リコール届出一覧表

リコール届出日：令和 4 年 3 月 8 日

リコール届出番号	外-3358	リコール開始日：令和 4 年 3 月 8 日	
届出者の氏名又は名称	Stellantis ジャパン株式会社 代表取締役社長 兼 CEO ヘグストロム ポンタス (製作国： フランス共和国) (製作者名： DS Automobiles) (問い合わせ先： 0120-92-6813 DS コール)		
不具合部位 (部品名)	かじ取り装置 (パワーステアリングメカニズム)		
基準不適合状態にあると認める構造、装置又は性能の状況及びその原因	パワーステアリングメカニズムにおいて、パワーステアリングモーター製造ラインでモーターの設定が不適切なため、正規の設定と異なる状態で製造されたものがある。そのため、低速域でステアリングを大きく回した場合に、警告灯が点灯し、パワーステアリングのアシストが機能しなくなるおそれがある。		
改善措置の内容	全車両、パワーステアリングメカニズムを良品と交換する。		
不具合件数	0 件	事故の有無	0 件
発見の動機	本国からの情報による。		
自動車使用者及び自動車特定整備事業者等に周知させるための措置	<ul style="list-style-type: none"> ● 使用者 : 電話・ダイレクトメールにて通知する。 ● 自動車特定整備事業者：対象台数が少数であり、全ての使用者を把握しているため、機関誌等への掲載は行わない。 ● 弊社ホームページに掲載する。

改善箇所説明図

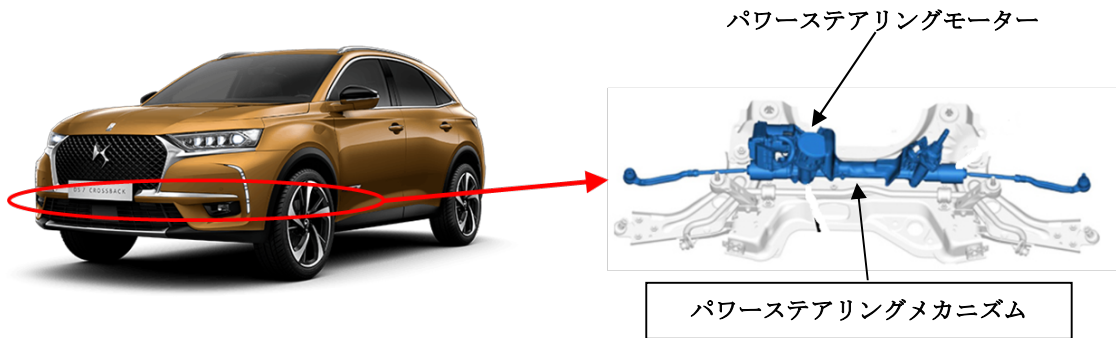
不具合の内容

パワーステアリングメカニズムにおいて、パワーステアリングモーター製造ラインでモーターの設定が不適切なため、正規の設定と異なる状態で製造されたものがある。そのため、低速域でステアリングを大きく回した場合に、警告灯が点灯し、パワーステアリングのアシストが機能しなくなるおそれがある。

改善措置の内容

全車両、パワーステアリングメカニズムを良品と交換する。

車台番号打刻の上段右側に黄色のペイントを塗る。
